齋藤幸雄参考人資料

「熊本市庁舎（行政棟）の耐震性能調査に関する見解」

「熊本市庁舎（行政棟）の耐震性能調査」に関する見解 2019. 8. 2 齋藤幸雄

図 2（報告書より）

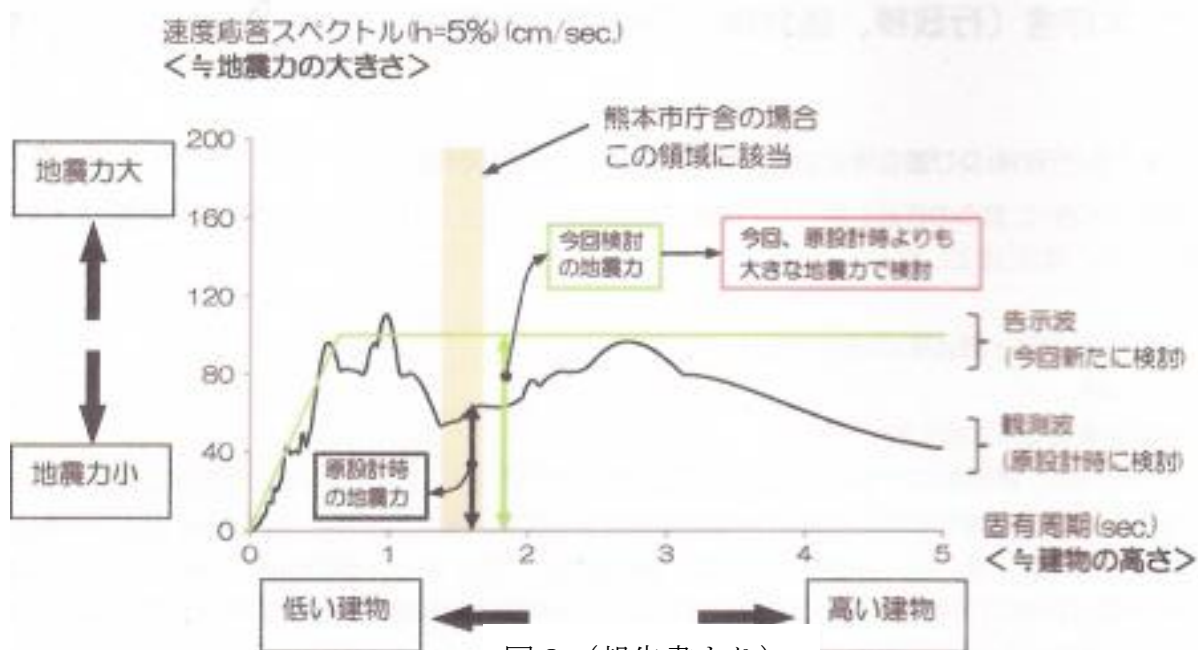
報告書では、(EL CENTRO 波を用いて今回の検討内容は、「原設計よりも大きな地震力で検討」、としているが、建物の固有周期からは、TAFT 波の方がかなり大きい（下図参照）

図4 設計用入力地震動および熊本波（本震）の速度応スペクトル
（EL CENTRO, TAFT とともに、最大速度 45kine）

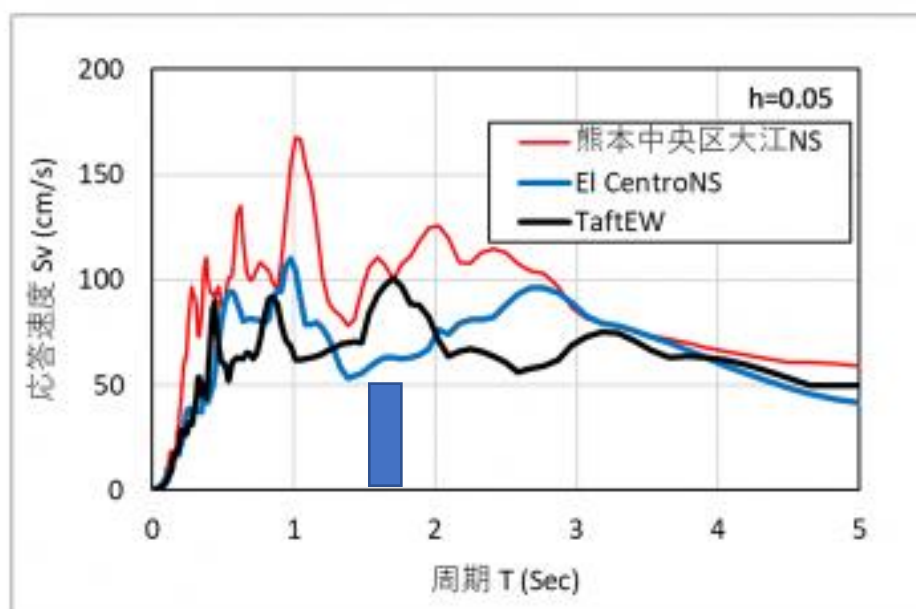
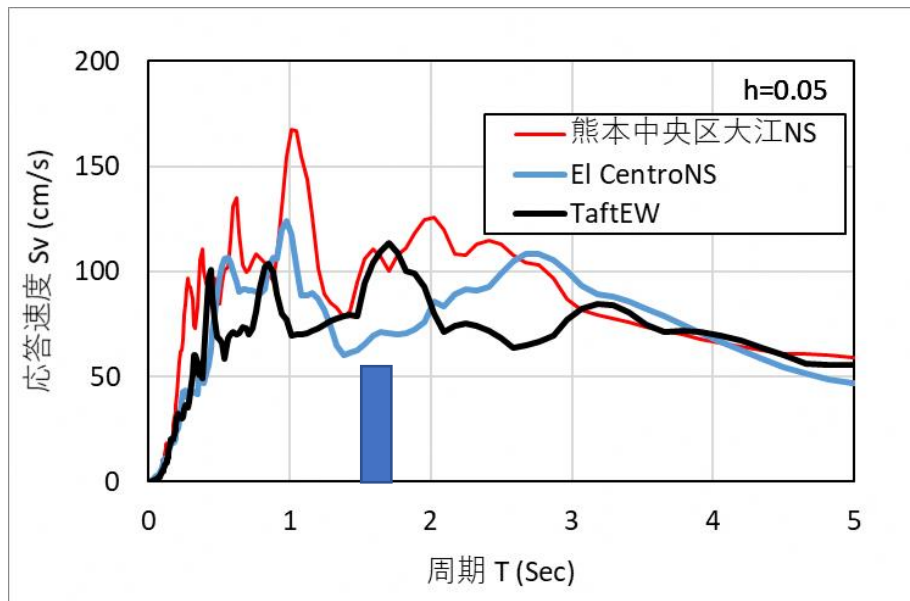
本庁舎が大地震時に若干塑性域に入ることとを考慮すると（固有周期が少し長くなるので）、固有周期 1.50 秒～1.75 秒で見ると、記録波としては、TAFT 波が大きく、最大速度を 45kine とした場合は、熊本波（本震）とほぼ同等である（図4）

図5 最大応答層間変形角

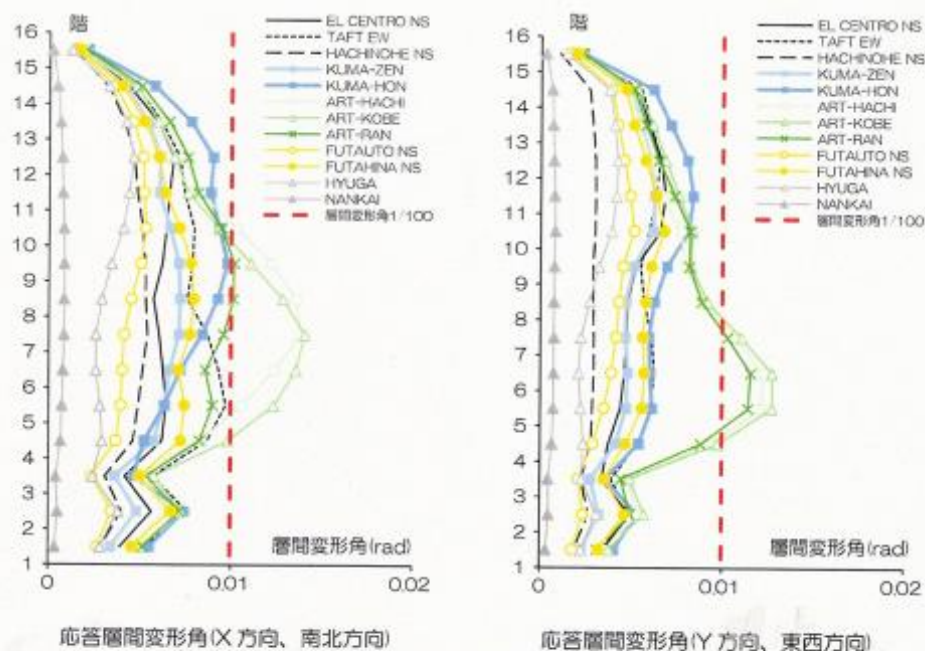
- ・最大層間変形角は両方向ともに、告示波を除いて 1/100 以下になっている。
- ・全般的に、X方向の方がY方向より応答が大きくなっている
Y方向の方が固有周期が短い（剛性が高い）ことが原因かもしれない
- ・Y方向の方がX方向と比較して上部で大きくなる傾向にあるが、この構造の特徴が出ている（Y方向の方が上部で振られやすい）
- ・一般に1次モードが支配的であるが、この結果の大きな特徴として、告示波がX方向が4階～9階、Y方向が5階～7階で著しく大きくなっている。

この原因は、学識経験者との質疑での回答では、「両方向ともに、2次モードが卓越していることで、1次モードと合わせて層間変形角が大きくなっている」としている。

しかし、12波の速度応答スペクトル（図6）では、2次モードに相当する周期帯（0.5秒～0.6秒）で、告示波が他の地震動と比較して大きくなっていることはなく、人工地震波として問題がある可能性がある。

図 13 杭伏図（地下 2 階）

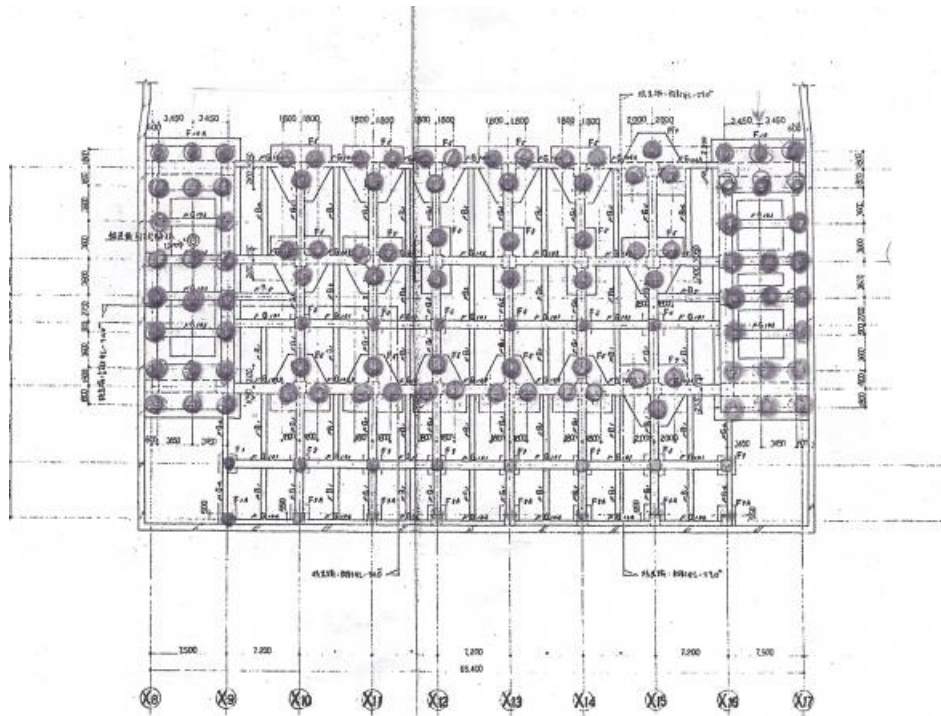
図の●印が杭で、ほとんどが直径 2m の大口径場所打ちコンクリート杭

大口径杭で、杭の断面積は（行政棟高層部直下では杭の断面積と地盤の面積はおよそ 1 対 4 で、杭の断面積が、他の建築物と比較して際立って大きい。

B2 階全体では、杭の面積は全面積の 13% 程度である。

地盤の S 波速度 300m/s（平均値：地震ハザードステーション）、杭の S 波速度 3 km とすると、杭の方が 10 倍程度大きい。従って、杭の影響が非常に大きく、高層棟直下の杭と地盤を考慮した平均 S 波速度は 800m/s となり、B2 階全体でも地盤と杭の平均 S 波速度は 600m/s より大きく、基礎底直下については工学的基盤（S 波速度 400 m/s 以上）と見なせる状態であり、この部分だけで検討すると、表層地盤での増幅率は 1.0 となる。

従って、本庁舎に作用する地震力は大きく低減される（高層棟直下の地盤を地盤改良している状態）。

図 17 低層部分は杭なしでも設計可能

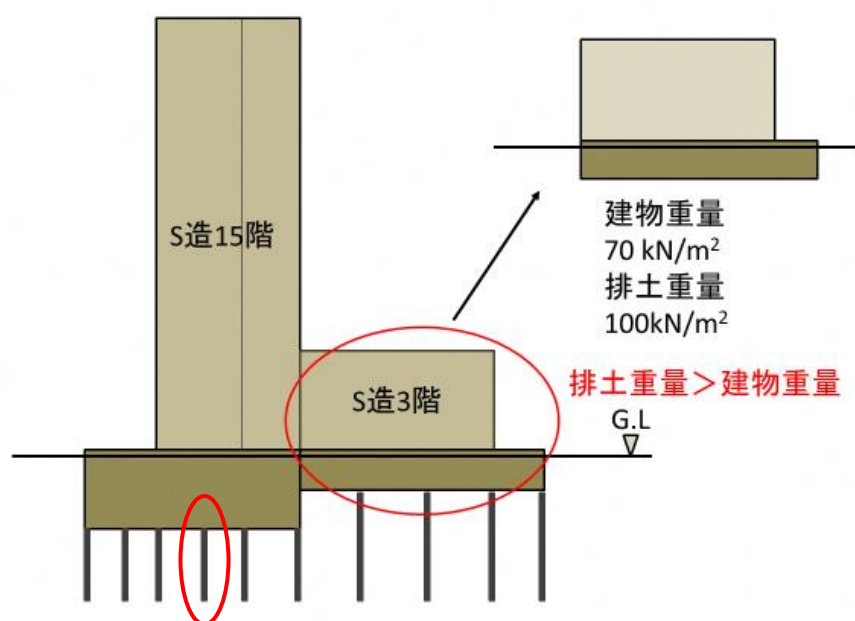
- ・もし、低層部分が独立の建築物であったら、杭なしの直接基礎として設計が可能で
あると考えられる。その根拠は、
 - ・本地盤で液状化の可能性はないこと。
 - ・建築物の全重量よりも、排土重量の方が大きいと考えられること（図 17）。
 - ・基礎底付近の地層は N 値が 20 程度の安定した地層であること。

以上から、杭の支持力に期待しなくても直接基礎（べた基礎）として、十分支持力が得られ、地盤沈下の心配がないと判断できる。

高層棟部分で唯一杭の被害が生じている部分（○）も同様に杭の支持力が

なくなっても問題ない（この部分は周りが大口径の杭に囲まれているために、大きな水平力や地盤の変形による強制変形を受けるとは考えられない）。
